## Уточнения к картам-схемам главы СНиП II-6-74 «Нагрузки и воздействия»

В части тиража главы СНиП II-6-74 «Нагрузки и воздействия» на некоторых картах-схемах допущены неточности.

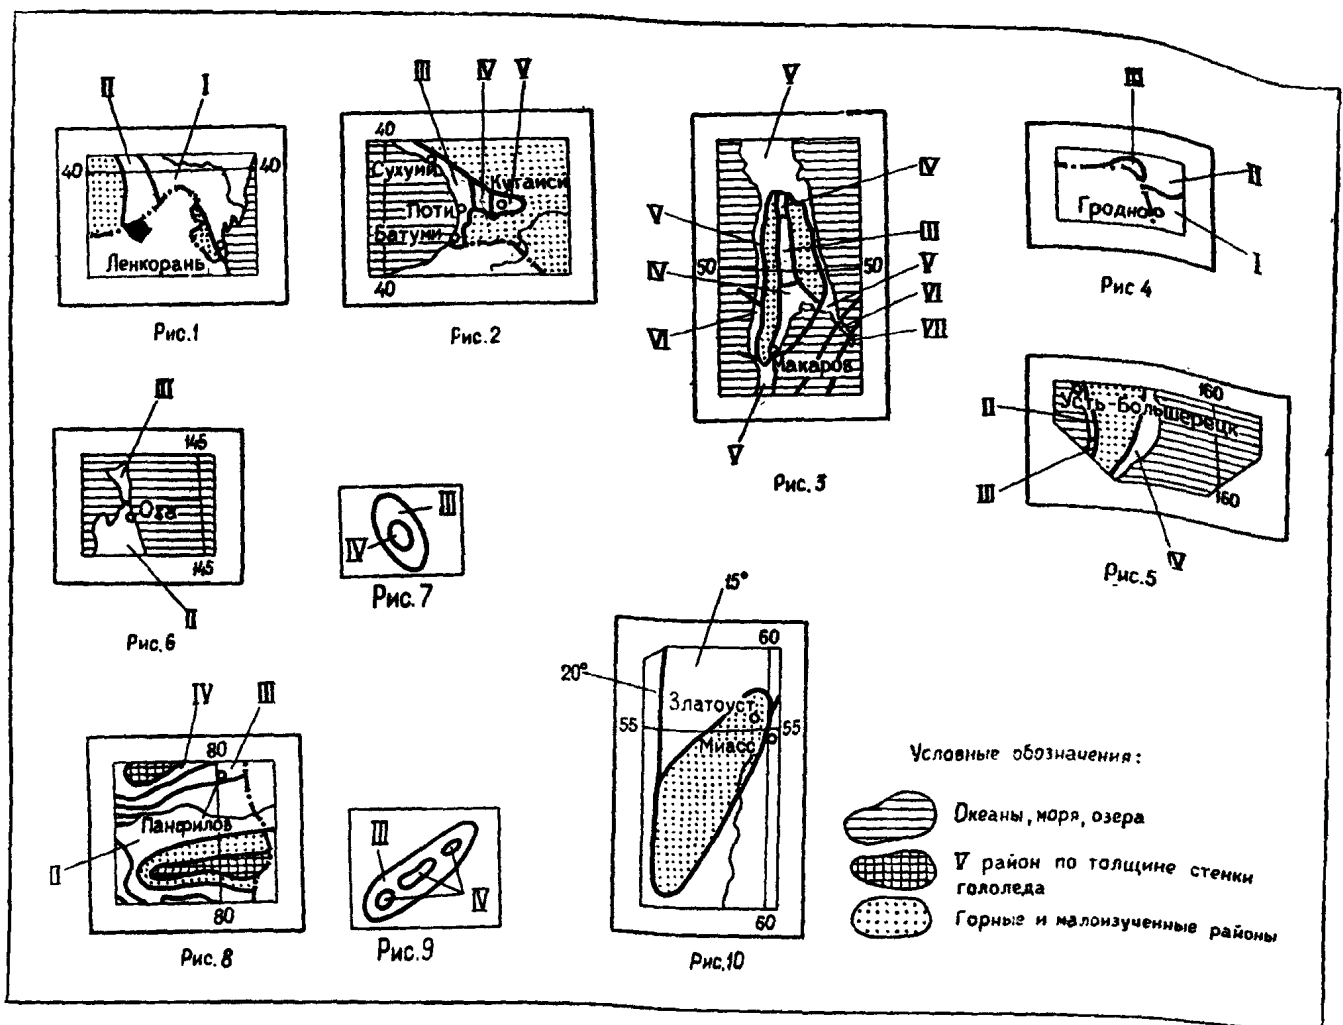
1. В юго-восточной части территории Кавказа около г. Ленкорань не закрашен желтым цветом участок территории горного и малоизученного района. На рис. 1 этот участок обозначен точками.

1. На территории юго-западной части Кавказа около г. Кутаиси и в средней части о. Сахалин границы рай-

онирования следует принимать в соответствии с рис. 2 и 3.
